BULLETIN TECHNIQUE 2016 n°05

208R2

Cache pompe à essence (réf. [3T4A21901B](#)) :

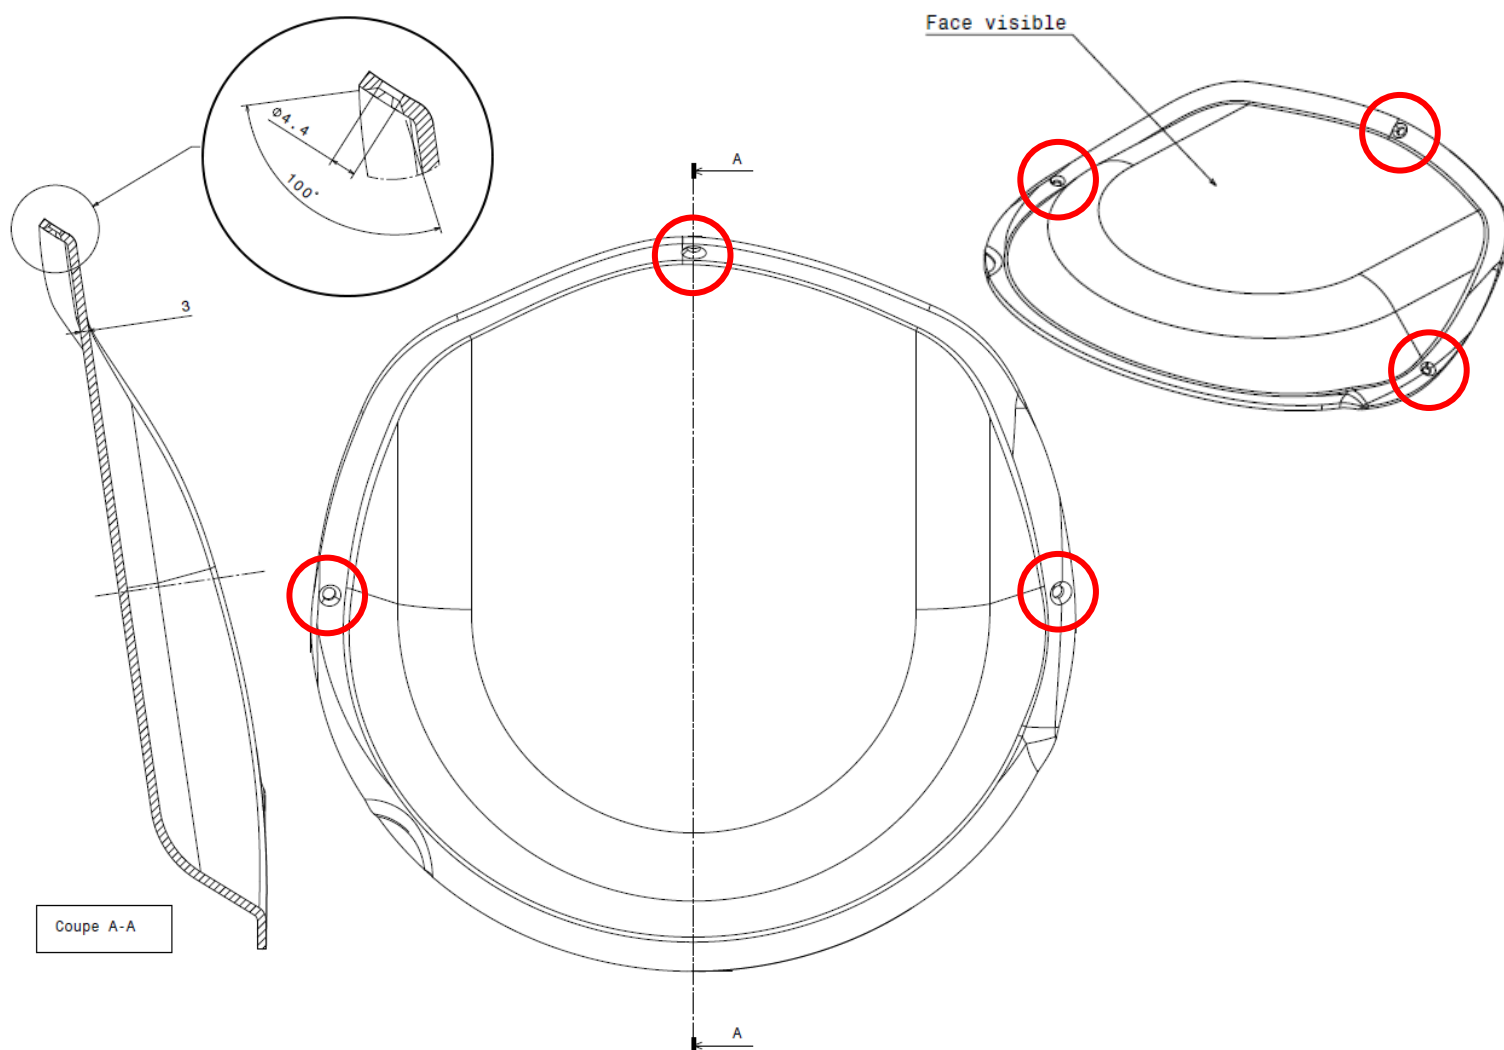
Afin de répondre à la réglementation FIA, il est nécessaire d'utiliser des outils afin de démonter le cache de la pompe à essence de votre 208R2.

4 – CIRCUIT DE CARBURANT / FUEL CIRCUIT				
402-a2	R1	R2	R3	Le capteur de niveau de carburant doit être protégé par un couvercle étanche aux liquides et aux flammes démontable uniquement à l'aide d'outils.

Nous vous proposons de fixer votre cache à la caisse de la façon suivante :

- Modification du cache existant suivant le plan ci-dessous.
- Fixation du cache à l'aide de **3 inserts référence [PS74139A10](#)** montés sur le plancher et des **3 vis FHC de référence [PS85125A10](#)**.

Fuel pump cover (PN [3T4A21901B](#)) :

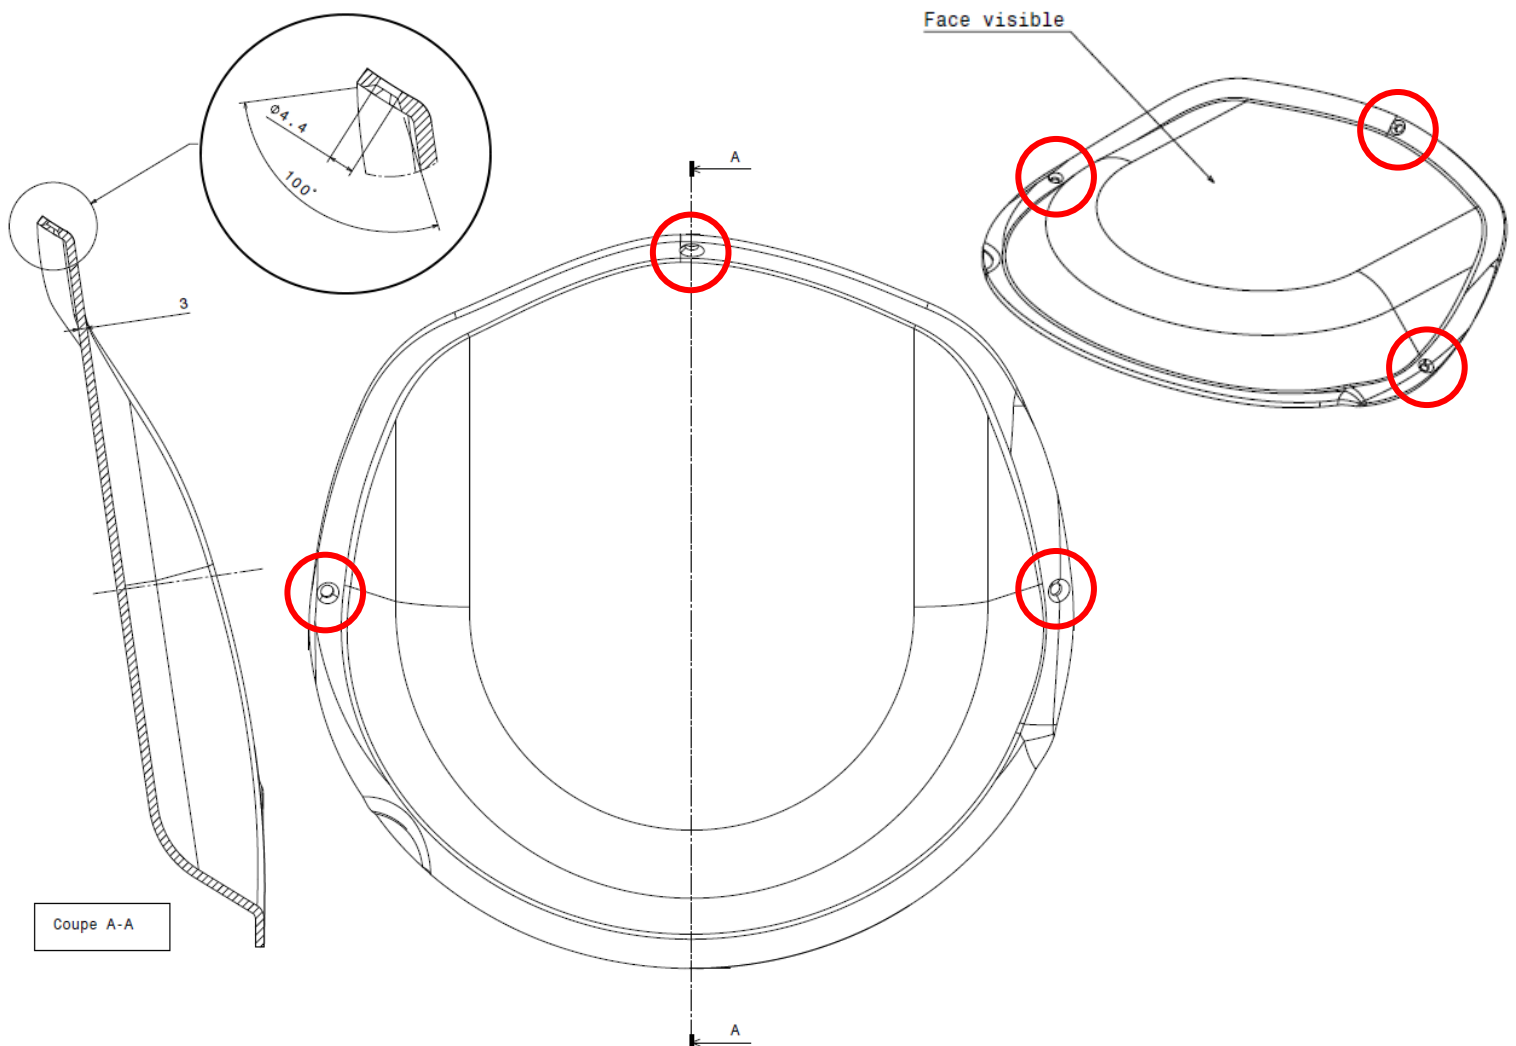
In order to be in line with the FIA regulations, tools are required in order to remove the fuel pump cover of your 208R2.

4 – CIRCUIT DE CARBURANT / FUEL CIRCUIT				
402-a2	R1	R2	R3	The fuel level sensor must be protected by a leak proof and flameproof cover removable only with the use of tools.

We propose you to fix your cover to the bodyshell as following:

- Modification of the existing cover thanks to the drawing below.
- Fixation of the cover with **3 inserts PN [PS74139A10](#)** fitted on the floor and the **3 corresponding FHC screws PN [PS85125A10](#)**.
